## RROP Regionalverband Braunschweig, Stellungnahme von BUND Westharz, LBU und NABU Goslar zu den Potenzialflächenkomplexen 84, 86 und 89 vom 3.4.2025

Abb. 1 PFK 84 (GS\_02)

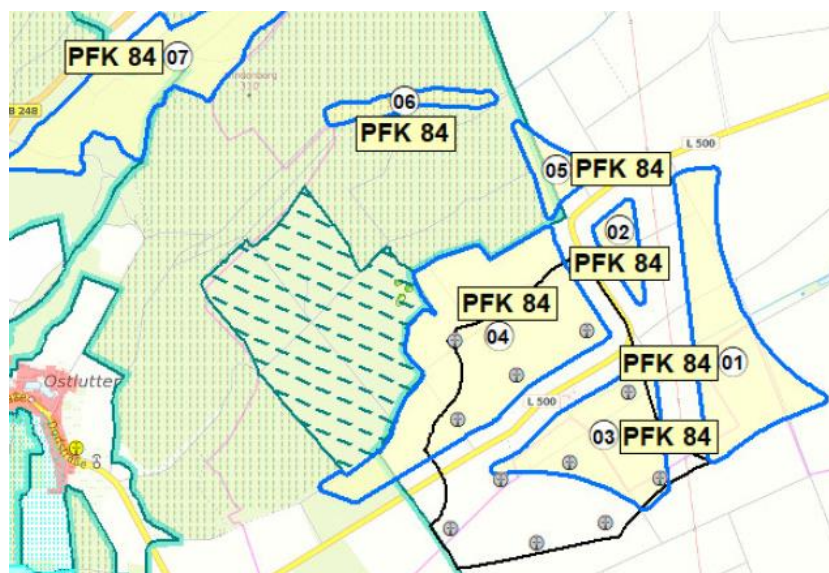
Die Erweiterung des PFK 84 über die Bestandsflächen des RROP 2008 hinaus wird für die Teilfläche 04 (Nummerierung im Gebietsblatt S. 7) und der Ergänzung durch die Teilfläche 05 kritisch gesehen.

Eine Erweiterung der Teilfläche 04 würde den bisherigen Abstand zum Landschaftsschutzgebiet „Wallmodener Berge-Appelhorn-Bredelemer Holz“ aufheben und Anlagen in direkter Waldrandlage ermöglichen. Hier sind mit großer Wahrscheinlichkeit artenschutzrechtliche Konflikte mit Fledermausvorkommen zu erwarten. Das Schutzgebiet hat einen hohen Struktureichtum und die Waldrandlagen sind Jagd- und Nahrungshabitate mit Leitlinienfunktion. Es liegen zudem aus dem Bereich bei Neuwallmoden durch eine Planfeststellung umfassende Fledermauserfassungen mit sehr hohen Artenzahlen vor, die Rückschlüsse auf das LSG als sehr gut frequentierten Lebensraum mit Sommerquartieren erlauben. Weiterhin wurden auch im südlich gelegenen NSG „Appelhorn“ gutachterliche Fledermauserfassungen durchgeführt, die u.a. den Großen Abendsegler und die Rauhauffledermaus als ziehende Fledermausarten mit hohem Kollisionsrisiko nachgewiesen haben. Gerade bei ziehenden Arten können pauschale Abschaltzeiten schwer auf die schwankenden, witterungsbedingten Zugzeiten angepasst werden und das Tötungsrisiko ist damit erhöht.

Dasselbe gilt für die Teilfläche 05 an der östlichen Seite des LSG, die zudem durch ihre sehr geringe Größe und Waldrandlage mit LSG Bezug sehr kritisch gesehen wird. Sie sollte ebenso wie die Teilfläche 02 auch aufgrund der Größe und ihrer Lage im Einflugbereich vor dem LSG entfallen. Weiterhin sind Brutplätze des Rotmilans innerhalb des Landschaftsschutzgebietes regelmäßig und mit wechselnden Standorten (u.a. im Nahbereich von Teilfläche 05) vorhanden!
